電源開発株式会社
大間原子力発電所

意見聴取会指摘事項について
(地震関係：その1)

平成16年8月
原子力発電安全審査課

図-2.10 1993年釧路沖地震観測記録のはざとり波の応答スペクトル及び設計用応答スペクトル S_1-D

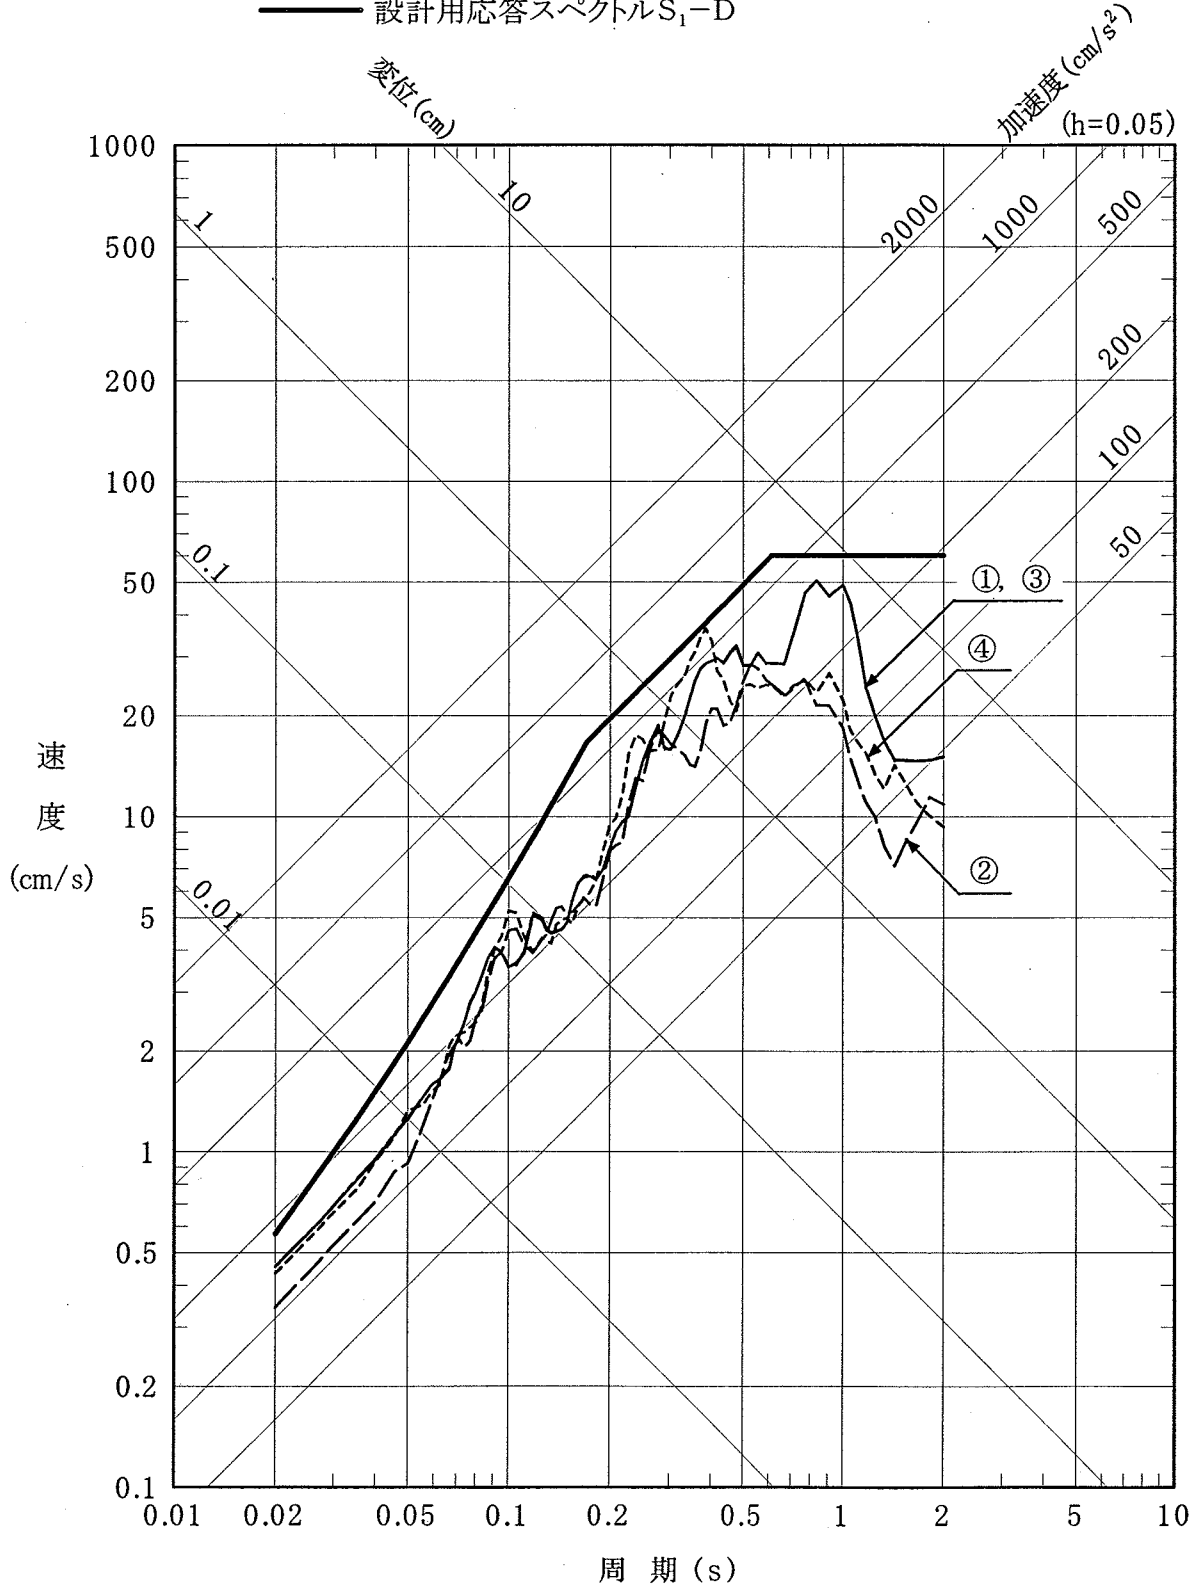
「(1) はぎとり解析に用いる地盤定数」に基づき設定された表-2.4 に示す地盤定数を用いた 1993年釧路沖地震観測記録のはぎとり解析結果を図-2.10 に示す。同図に示すように、1993年釧路沖地震観測記録のはぎとり波の応答スペクトルは、設計用応答スペクトル S_1-D を

上回らないことを確認している。なお、1993年釧路沖地震観測記録に対する同定結果を地盤定数として用いたはぎとり解析結果も図-2.10に示すように、設計用応答スペクトル S_1-D を上回らないことを確認している。

図-2.11 せん断波速度と減衰定数の同定結果

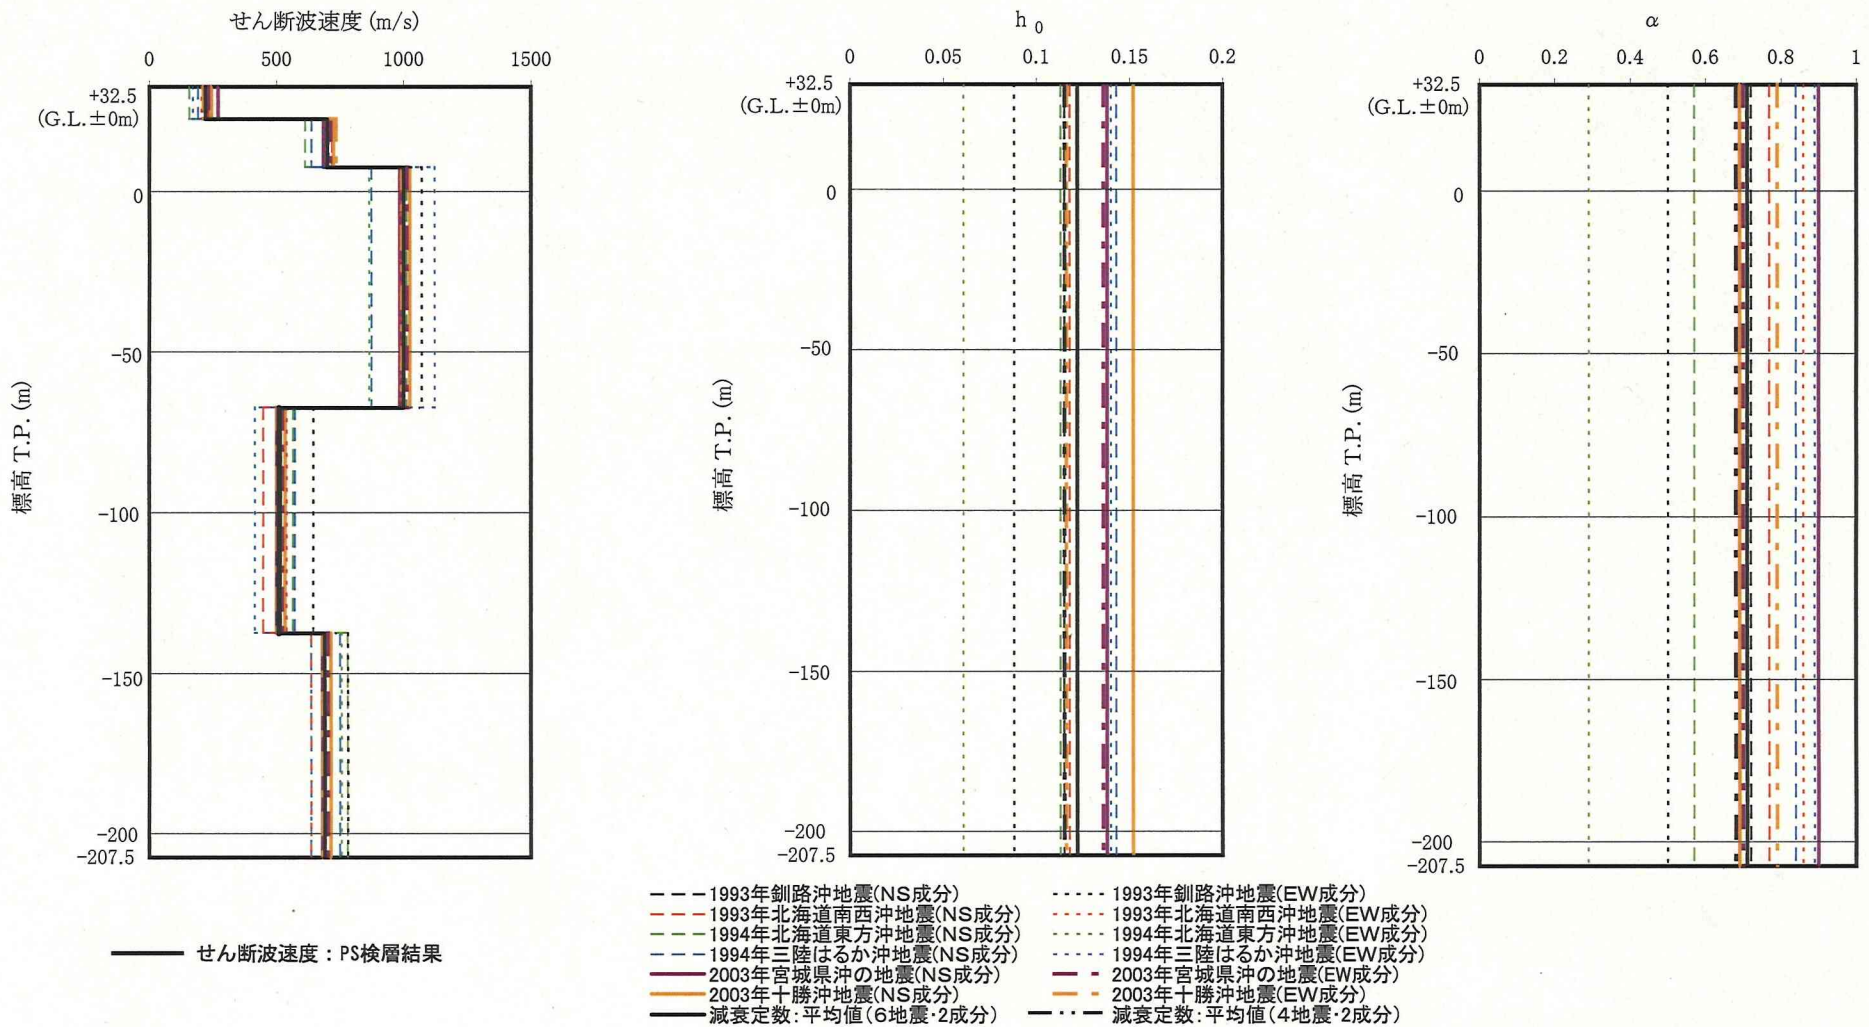
図-2.11及び表-2.5に示すとおり、2003年宮城県沖の地震及び2003年十勝沖地震の同定解析により得られたせん断波速度はPS検層結果とほぼ等しく、減衰定数は4地震の減衰定数とほぼ同等の範囲内にあることから、同定結果は4地震の同定解析結果とおおむね同等であるとしている。

以上のことから、4つの代表的な地震記録による同定解析結果は、敷地の硬－軟－硬の地盤特性を反映しており、はざとり解析に用いる地盤定数として妥当であると考えられる。

図-2.14(1) 1993年釧路沖地震観測記録のはざとり波の応答スペクトル(NS成分)及び設計用応答スペクトル S_1-D

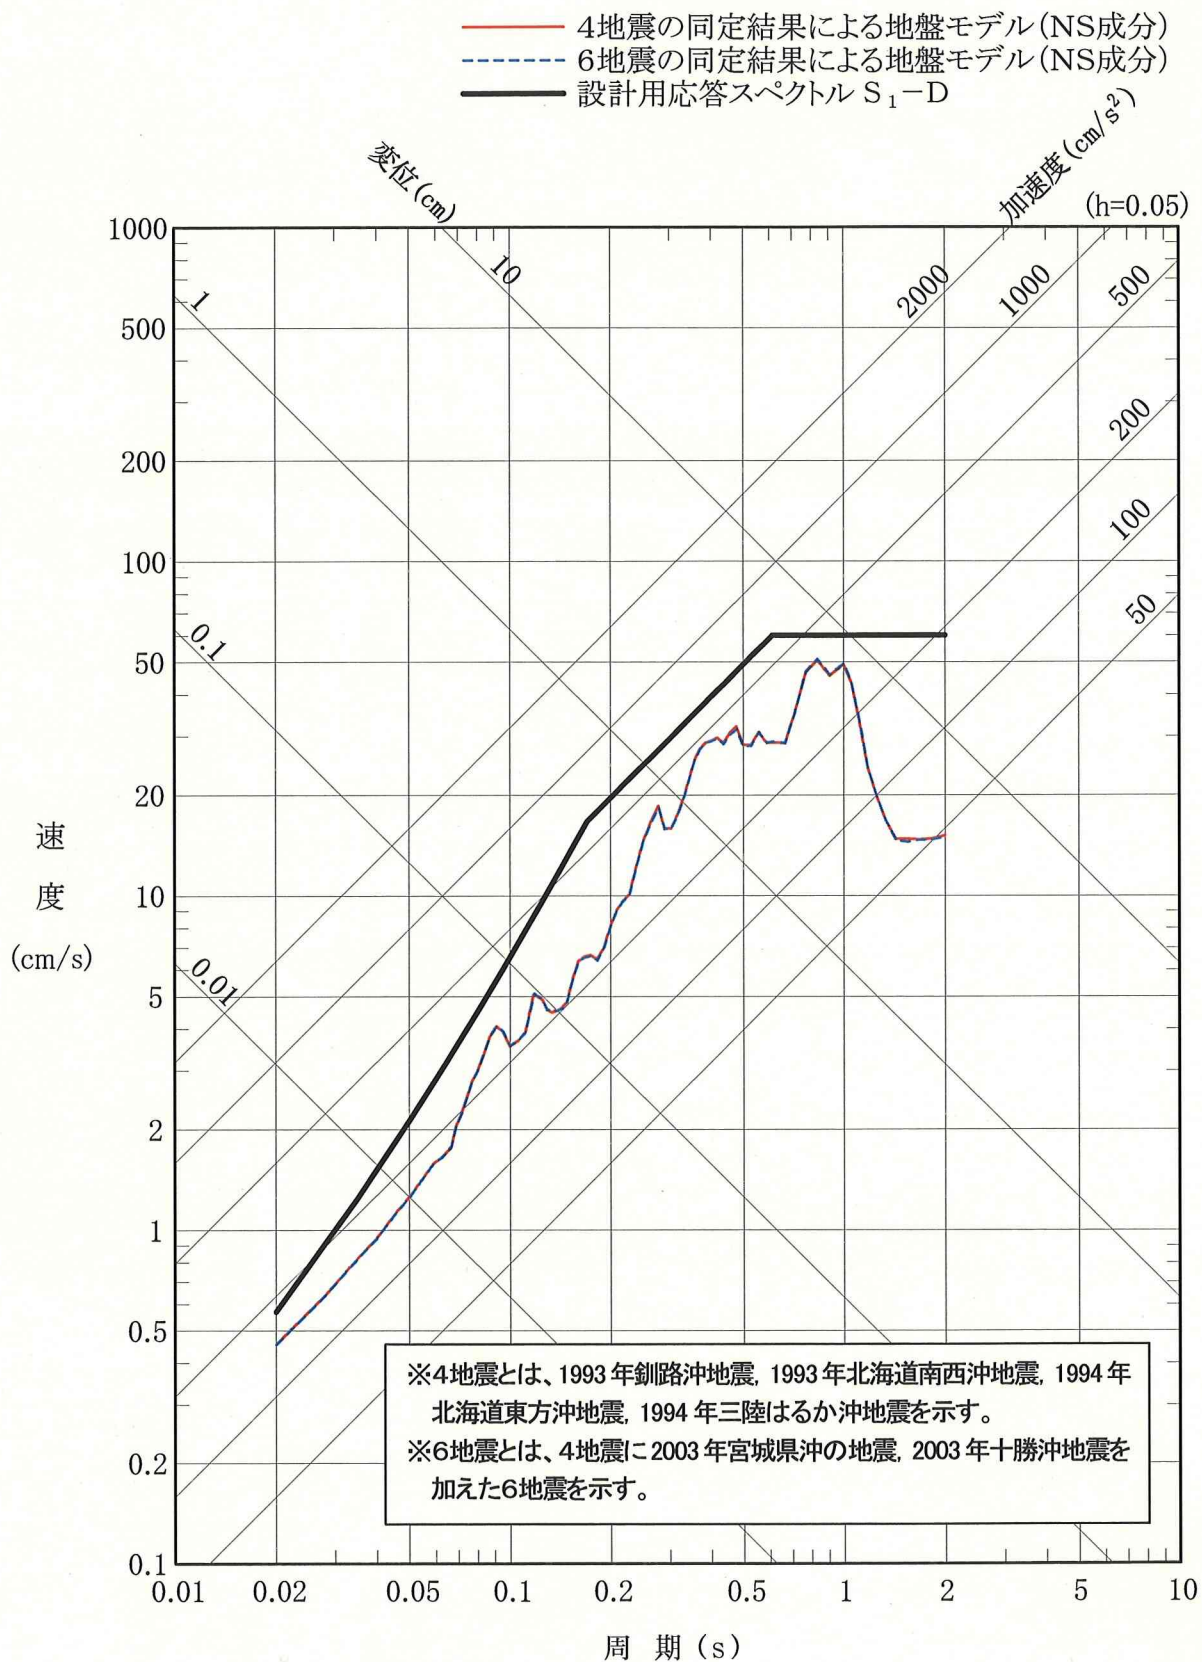
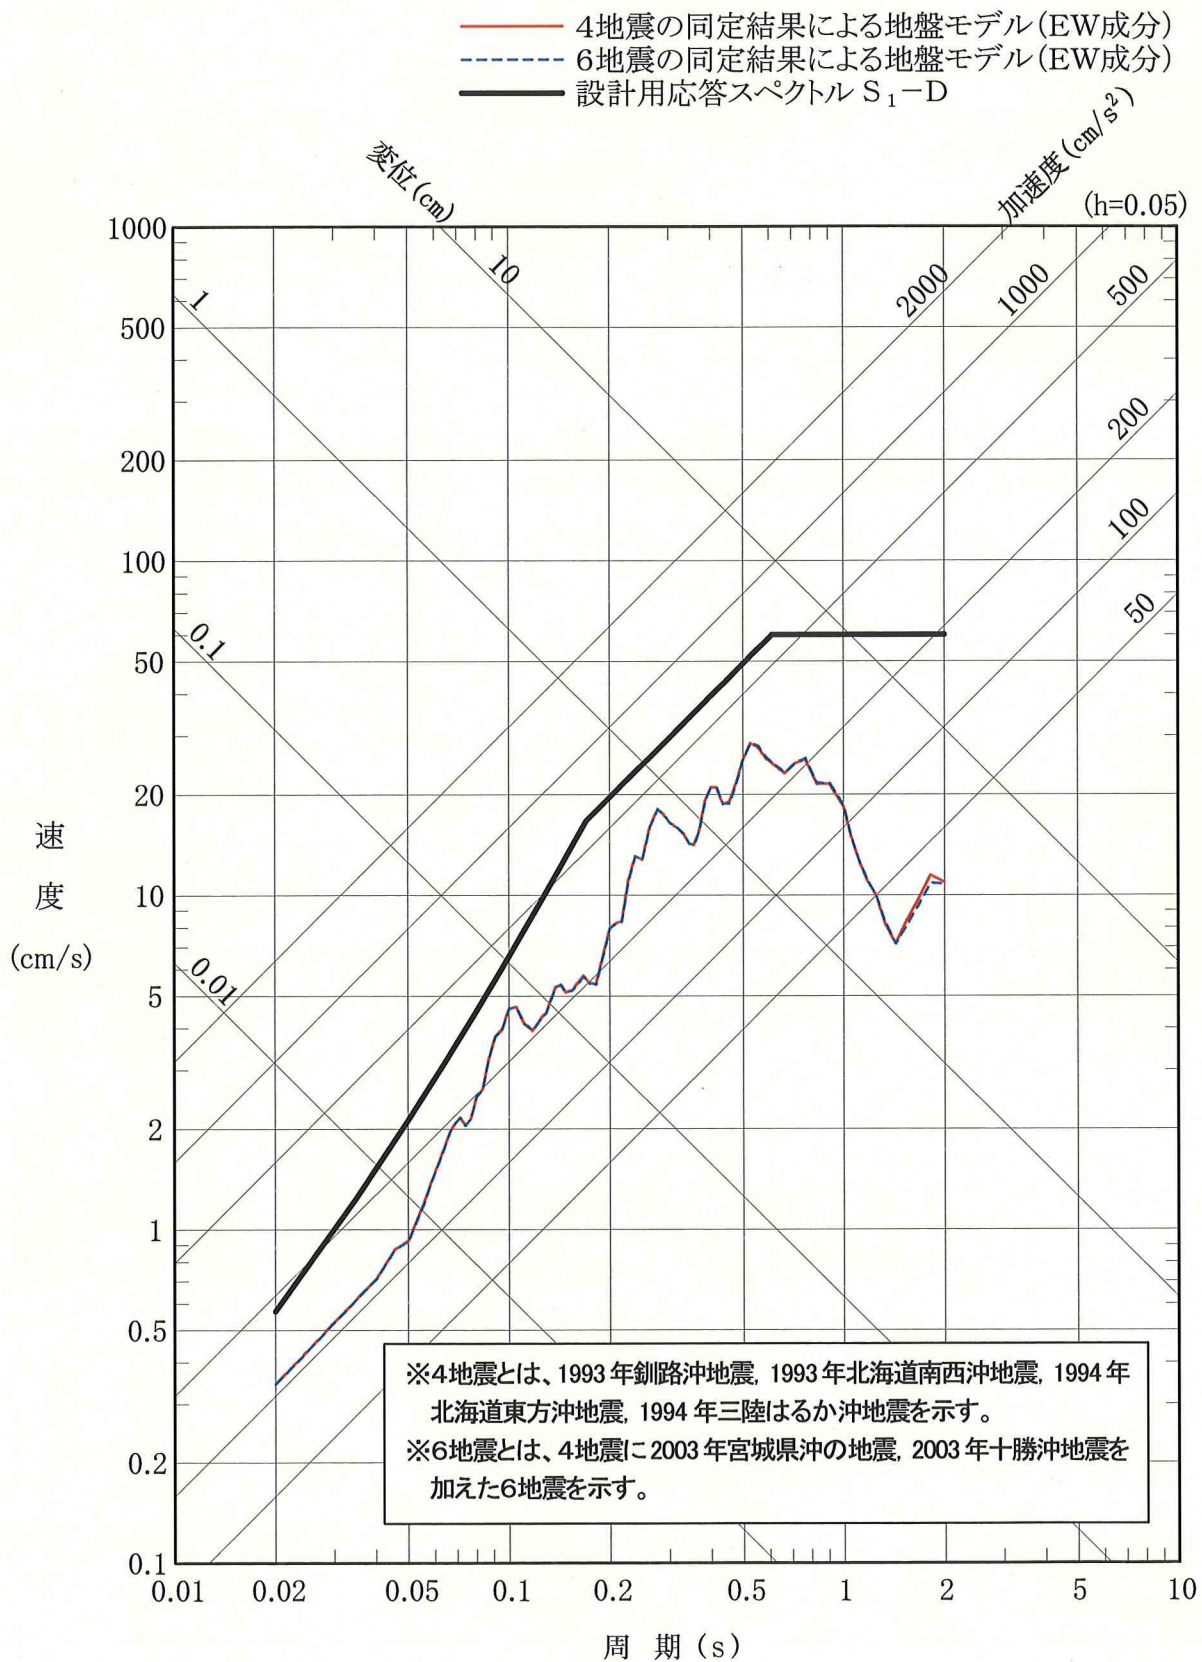
また、せん断波速度をPS検層結果、減衰定数を4地震に上述の2地震を加えた6地震の平均値($h_0 = 0.122$, $\alpha = 0.71$)とした場合について算定した1993年釧路沖地震観測記録のはぎとり波の応答スペクトルは、図-2.14に示すとおり、4地震の平均値とした場合の応答スペクトルとほとんど変わらないことを確認している。
